**REGIONE
PUGLIA**

Oggetto: ENGIE SURBO SRL. D.Lgs n.152/2006. PAUR ai sensi dell'art. 27 bis, relativo ad un impianto agrivoltaico "SURBO AgriFV" della potenza di 24,774 MWdc, in "configurazione 1P agrivoltaico", da realizzarsi nel Comune di Surbo (LE), con opere di connessione alla RTN nel Comune di Lecce, da realizzarsi in area idonea ai sensi dell'art. 20 comma 8 lett. c-quater del D.Lgs 199/2021 e smi.

Parere Conferenza dei Servizi del 08.07.2025

Fig. 1. Inquadramento generale (Elaborato REL – 01 Relazione generale, marzo 2025) e dettaglio.

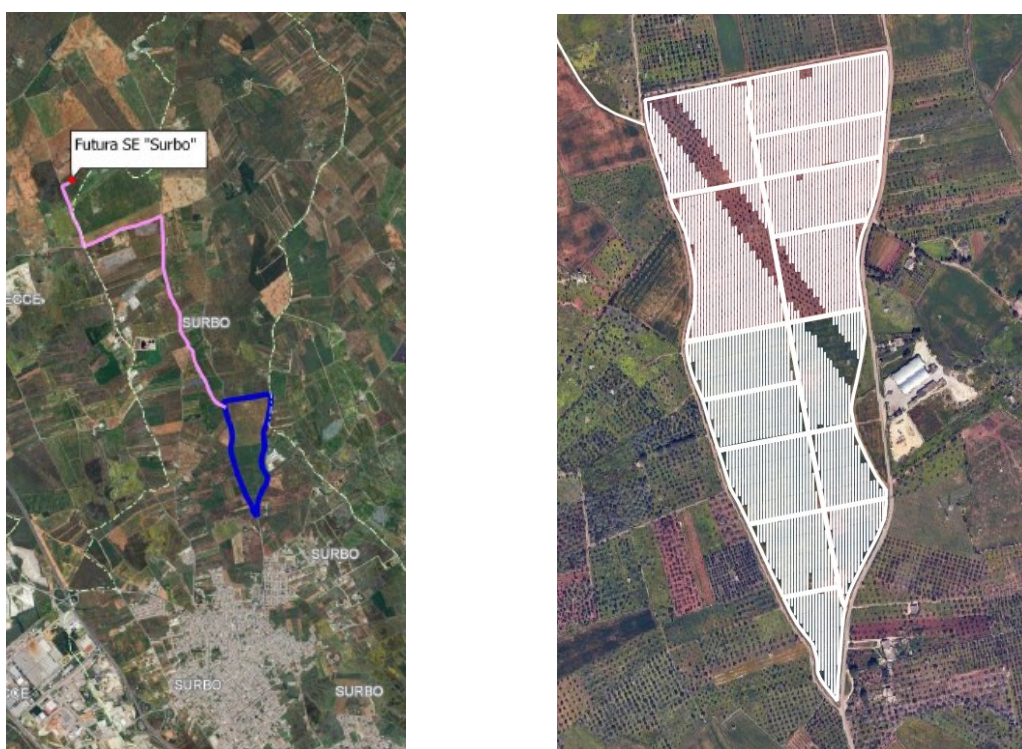
Infine non sarebbero rispettate le distanze dei pannelli dalle strade Vicinale e Provinciale come previsto dal codice della strada (fig. 1 - dettaglio).

Fig. 2. Particolare Agrivoltaico (Elaborato SIA – 03. Relazione paesaggistica, marzo 2025).

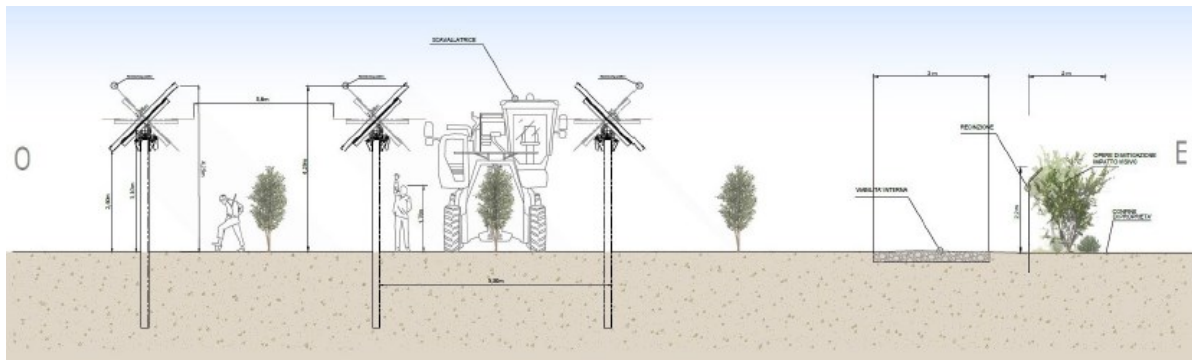
È del tutto evidente che i filari di oliveto intensivo, posti tra infrastrutture energetiche, non sortiscono alcun effetto di mitigazione paesaggistica. Le stesse, alte m 4,25, superando di

circa il doppio le piante di olivo e le siepi perimetrali sono visibili, a lunga distanza ma anche dalle viabilità ad est e ovest che perimetrano l'area di impianto (fig. 2, 5).

Si ritiene che il valore ipotizzato pari a $S_{\text{agricola}} = 0,7040$ non sia coerente con la superficie reale da adibire a coltivazione agricola; il rapporto tra area potenzialmente utilizzabile e area disponibile (che non consideri l'area occupata al di sotto della proiezione dei pannelli) determina un valore pari a 0,62 (dato dal rapporto tra 3,60 e 5,8), inferiore a 0,7.

Fig. 5. Scenario PPTR 4.2.3 - “Il sistema infrastrutturale per la mobilità dolce”

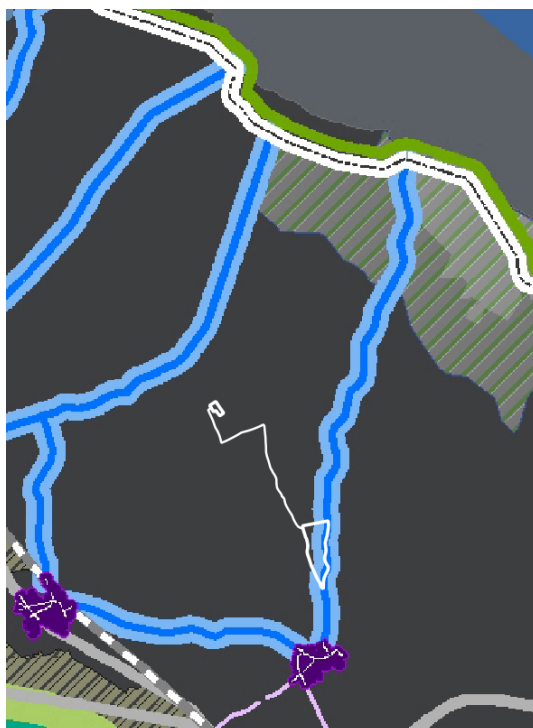
Non si concorda con quanto rappresentato: la SP 93 – *Via del Mare* è tra le viabilità inserite nel progetto strategico del PPTR 4.2.3 - “*Il sistema infrastrutturale per la mobilità dolce*” come **asse multimodale di progetto** tra i collegamenti multimodali interno costa (fig.3, 5).

Si tratta delle strade trasversali di collegamento tra la costa e i centri sub-costieri, da valorizzare e adeguare con modalità di spostamento integrate. Esse assumono il ruolo di veri e propri corridoi paesaggistici multimodali di accesso fruitivo e visuale alla costa e permettono di decongestionare il traffico rivierasco. Il PPTR prevede di intraprendere azioni che riguardino principalmente la realizzazione di interventi di salvaguardia, riqualificazione e valorizzazione dei margini e dell'intorno delle strade interno-costa, in quanto potenziali strade di interesse paesaggistico.

Pertanto, anche se l'intervento è collocato nella *"Campagna profonda"* (scenario PPTR 4.2.2 - Patto città campagna) fiancheggia per circa 1 km la strada di collegamento della città di Surbo con la marina (SP 93 – *Via del Mare*) e la strada (Strada Vicinale Santo Spirito) inserita nel percorso turistico *"Tra masserie e Ulivi Monumentali"* della Valle della Cupa, entrambi luoghi privilegiati di fruizione del paesaggio da cui è possibile godere di scorci ravvicinati caratteristici, tipici dell'ambito con segni della cultura materiale diffusi nel paesaggio della Valle della Cupa (presenza di ville, casine, masserie fortificate con torri colombaie e neviere, "pagghiare", resti di tracciati viari di ogni epoca storica).
